АКТ ОБСЛЕДОВАНИЯ
объекта социальной инфраструктуры
ГКОУ СО «Верхнепышминской школы-интерната
им. С.А. Мартиросяна»

По адресу: 624096, Свердловская область, г.Верхняя Пышма,
ул. М.Сибиряка д. 5.

К ПАСПОРТУ ДОСТУПНОСТИ ОСИ
№ 3

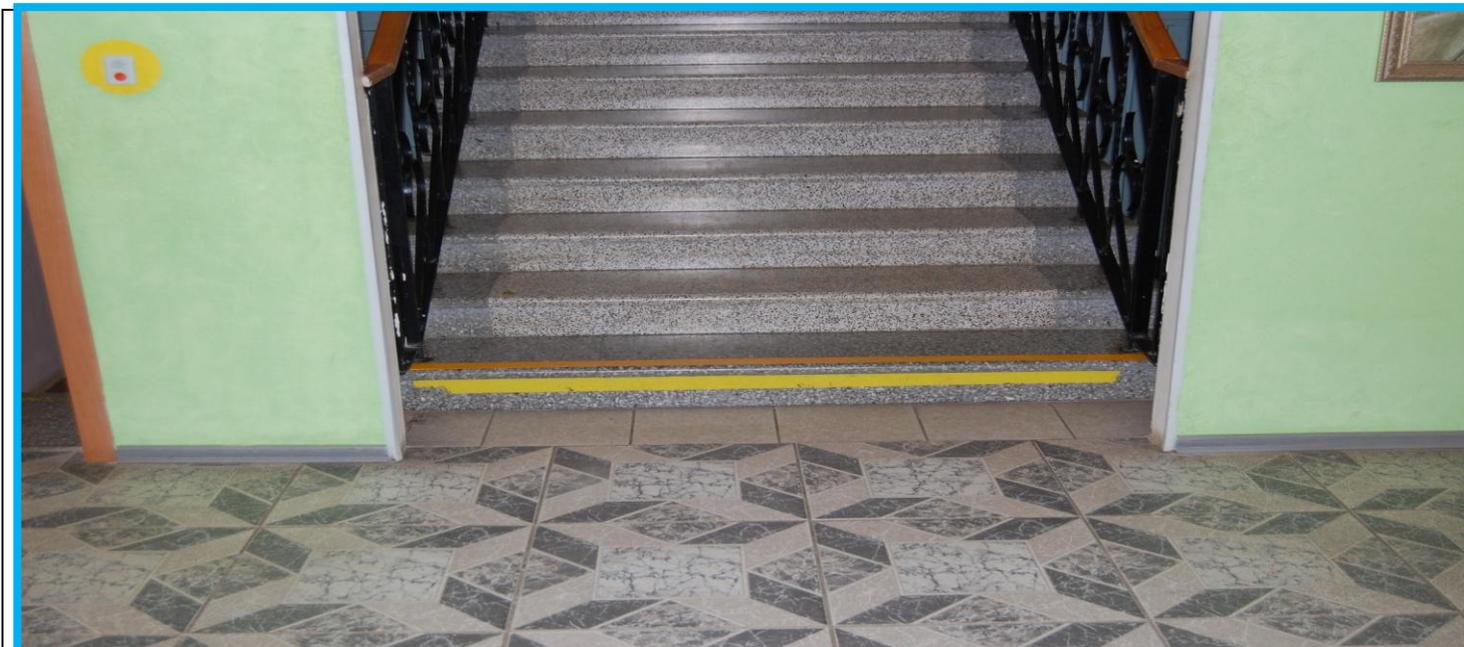
5.2.1	На основных путях движения следует предусмотреть тактильную направляющую полосу с высотой рисунка не более 0,025 м.	Тактильная направляющая полоса отсутствует	Не соответствует	3.1.1

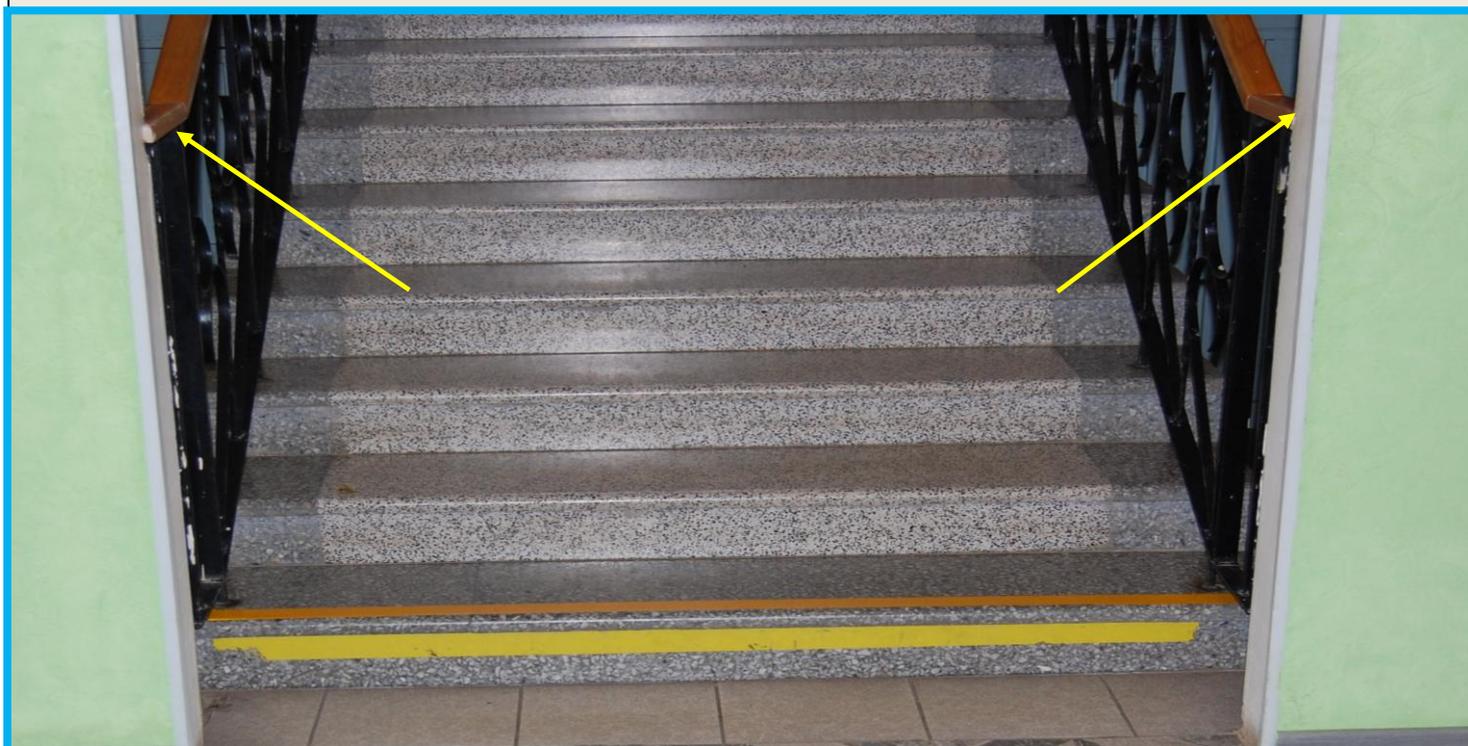
5.2.7.	<p>Конструктивные элементы и устройства внутри зданий, а также декоративные элементы, размещаемые в габаритах путей движения на стенах и других вертикальных поверхностях, должны иметь закругленные края и не выступать более чем на 0,1 м на высоте от 0,7 до 2,1 м от уровня пола. Если элементы выступают за плоскость стен более чем на 0,1 м, то пространство под ними должно быть выделено бортиком высотой не менее 0,05 м. При размещении устройств, указателей на отдельно стоящей опоре они не должны выступать более чем на 0,3 м.</p>	<p>Конструктивные элементы не скруглены, пространство не выделено</p>	<p>Не соответствует</p>	3.1.5
--------	--	---	-------------------------	-------

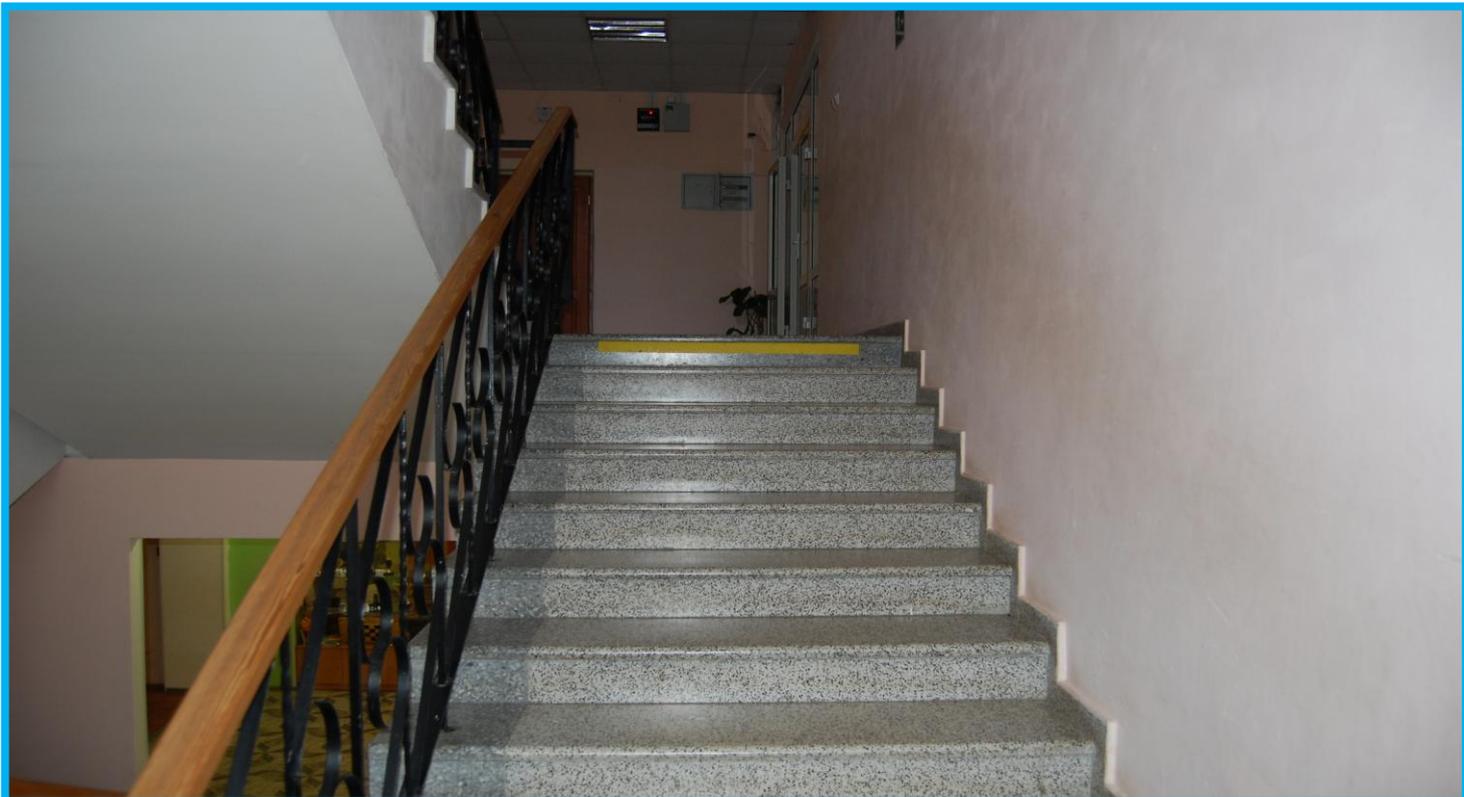
5.2.10	<p>Завершающие горизонтальные части поручня должны быть длиннее марша лестницы или наклонной части пандуса на 0,3 м (допускается от 0,27 - 0,33 м) и иметь не травмирующее завершение.</p>	<p>Завершающие горизонтальные части поручня 0.3м отсутствуют</p>	<p>Не соответствует</p>	3.2.1
--------	---	--	-------------------------	-------

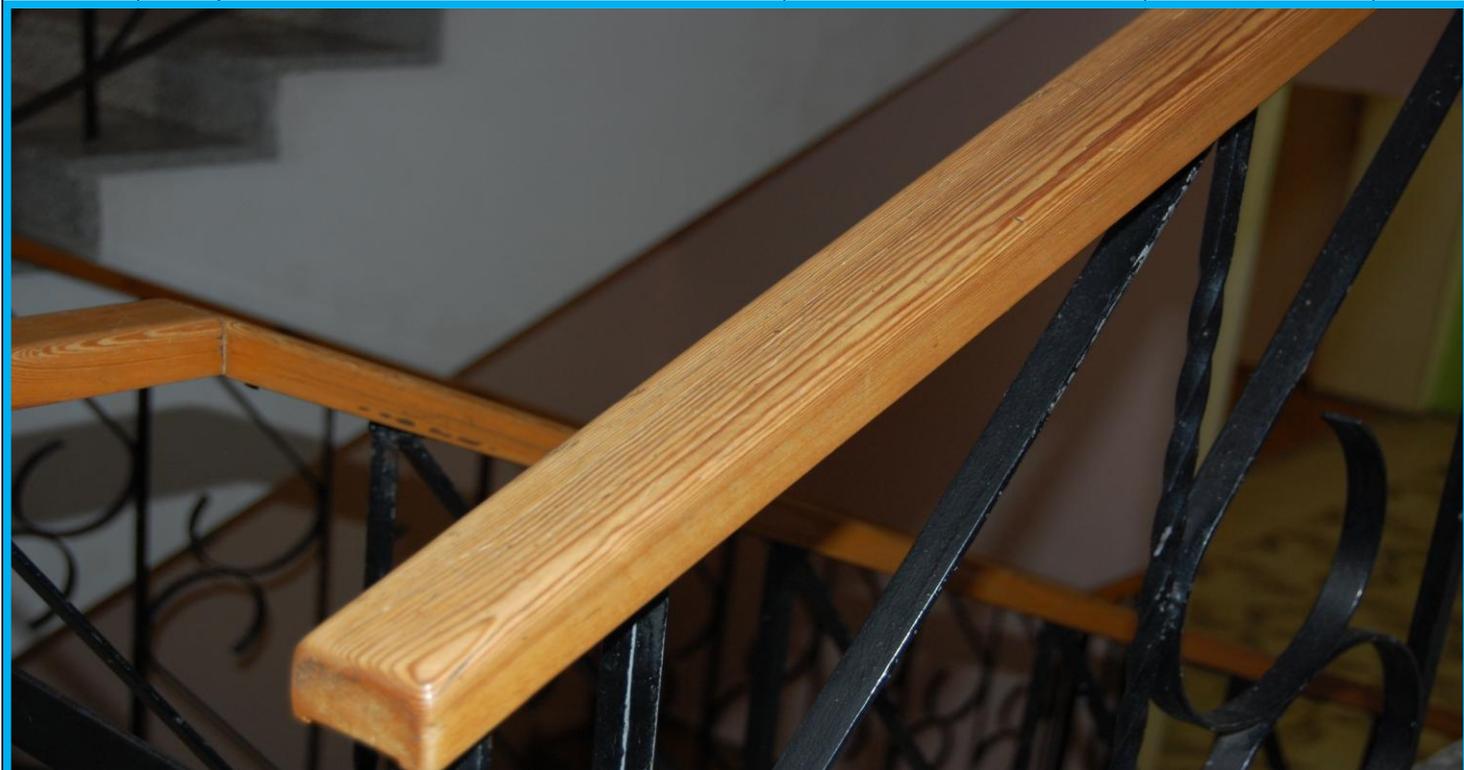
Поручни рекомендуется применять округлого сечения диаметром от 0,04 до 0,06 м. Расстояние в свету между поручнем и стеной должно быть не менее 0,045 м для стен с гладкими поверхностями и не менее 0,06 м для стен с шероховатыми поверхностями.

Поручни со стороны стены отсутствуют

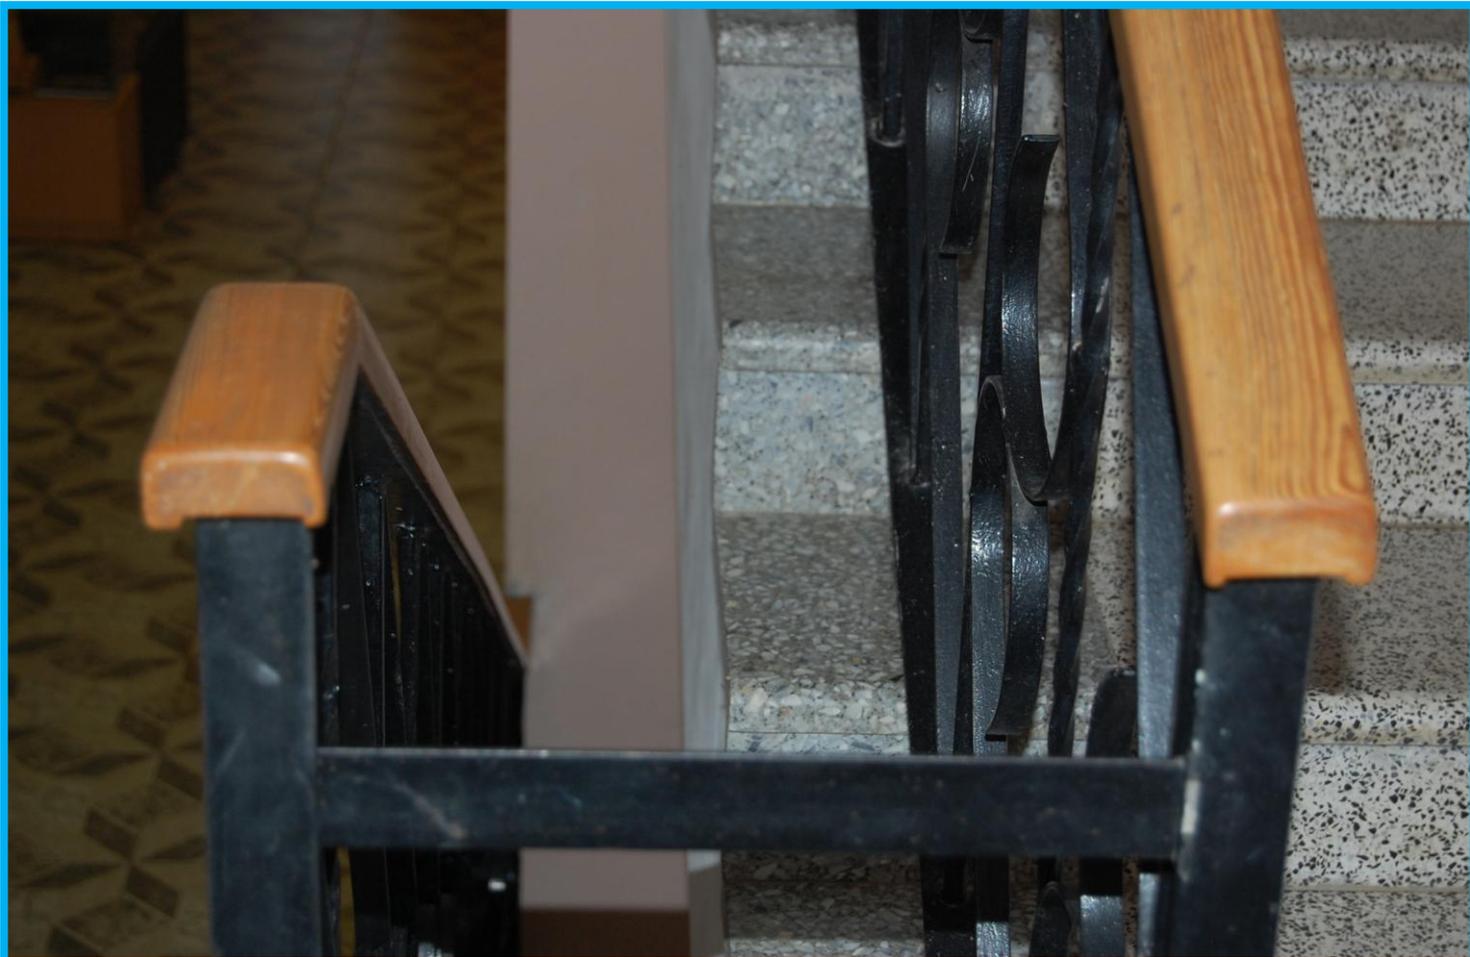
На верхней или боковой, внешней по отношению к маршу, поверхности поручней должны предусматриваться рельефные обозначения этажей, а также предупредительные полосы об окончании перил.

Рельефные обозначения этажей, полосы об окончании перил отсутствуют

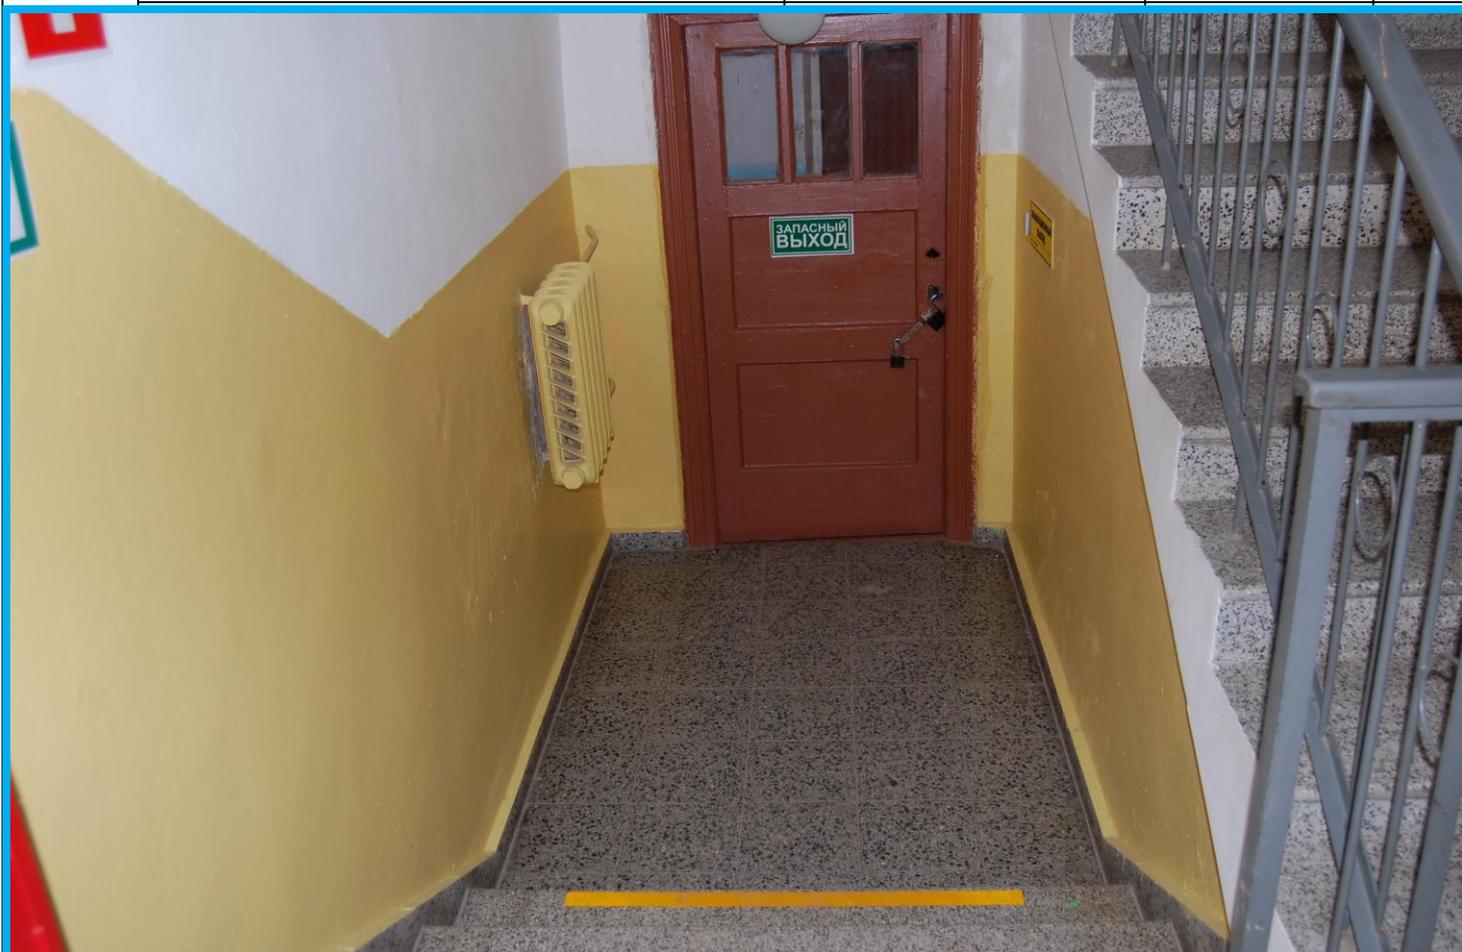
Следует применять различный по цвету материал ступеней лестниц и горизонтальных площадок перед ними.	Цвет материала близок по цвету	Не соответствует	3.2.5
	Тактильные напольные указатели перед лестницами следует выполнять по ГОСТ Р 52875.	Тактильные напольные указатели отсутствуют	Не соответствует	3.2.6

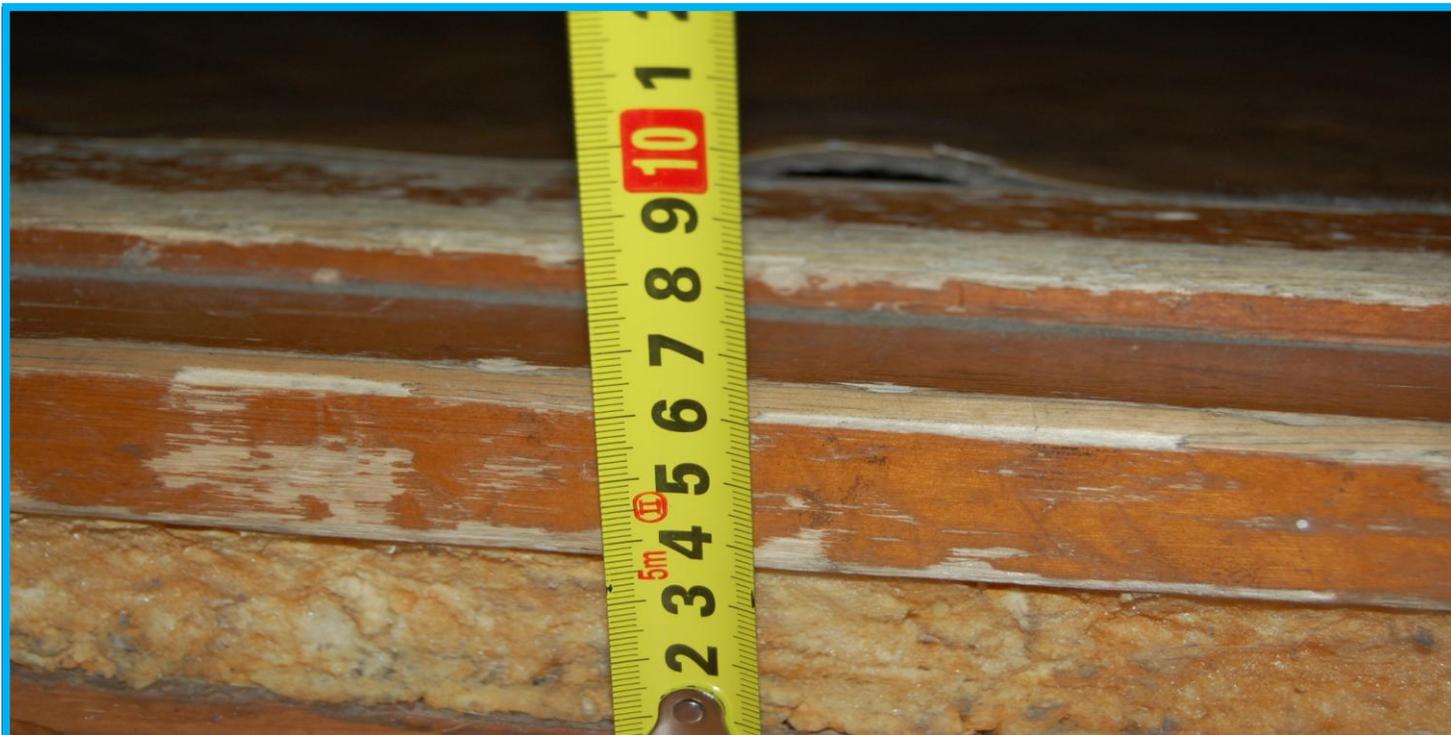
Дверные проемы в помещениях, как правило, не должны иметь порогов и перепадов высот пола. При необходимости устройства порогов их высота или перепад высот не должен превышать 0,014 м.

Высота порогов выше нормативных

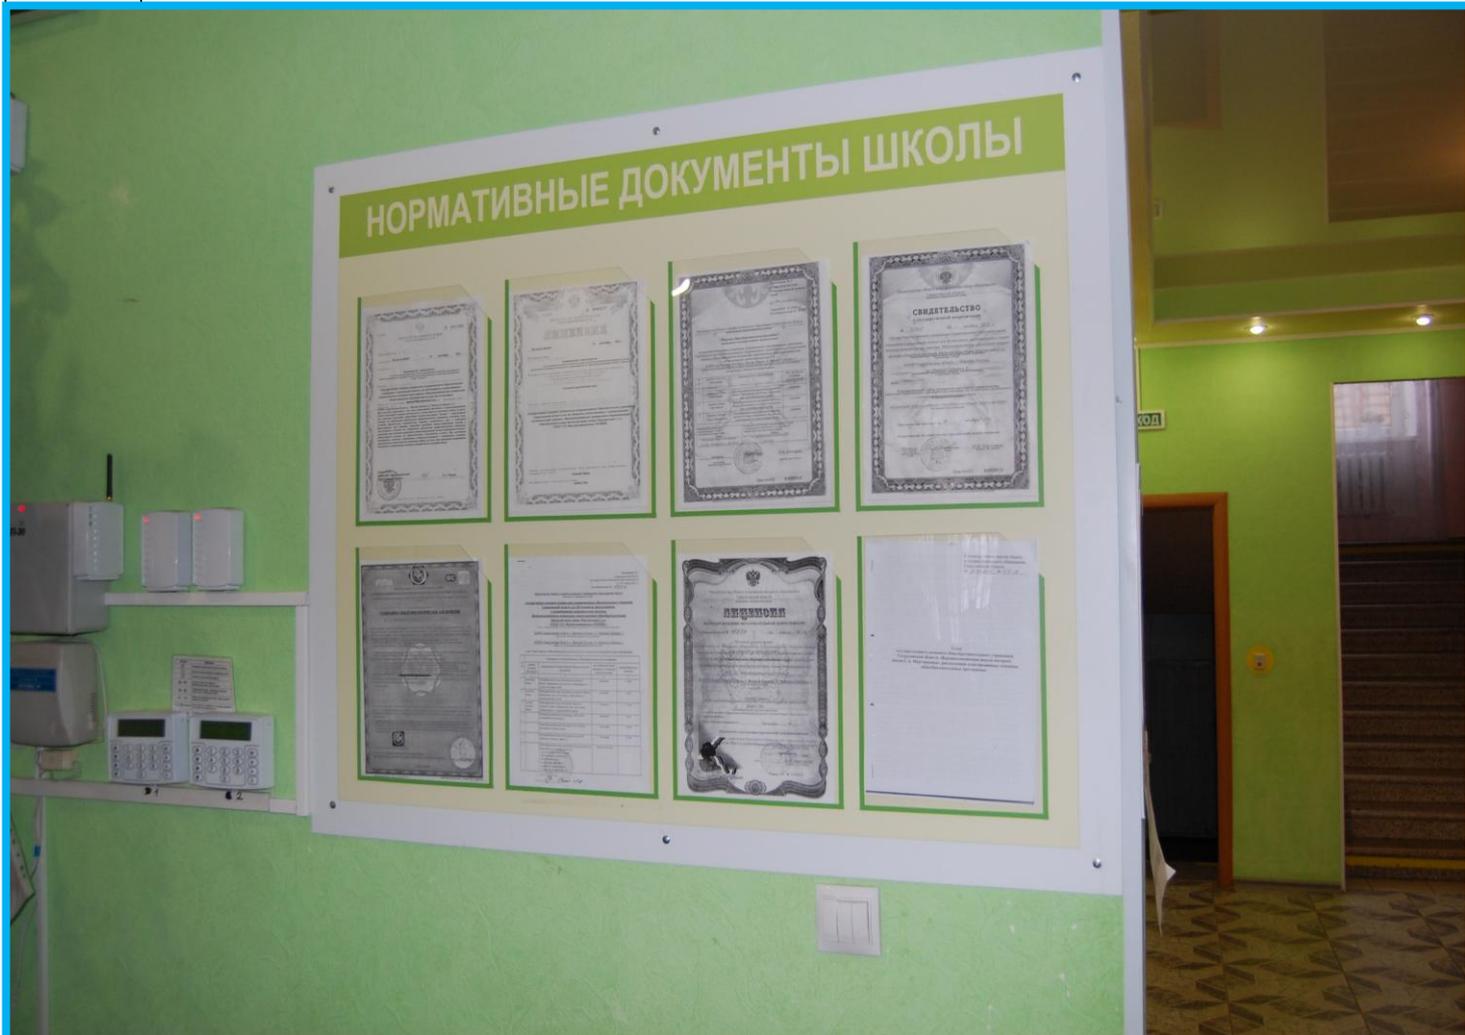
5.5.4.	<p>Визуальная информация должна располагаться на контрастном фоне с размерами знаков, соответствующими расстоянию рассматривания, быть увязана с художественным решением интерьера и располагаться на высоте не менее 1,5 м и не более 4,5 м от уровня пола.</p>	<p>Размер знаков меньше необходимого</p>	<p>Не соответствует</p>	6.1.1
--------	--	--	-------------------------	-------
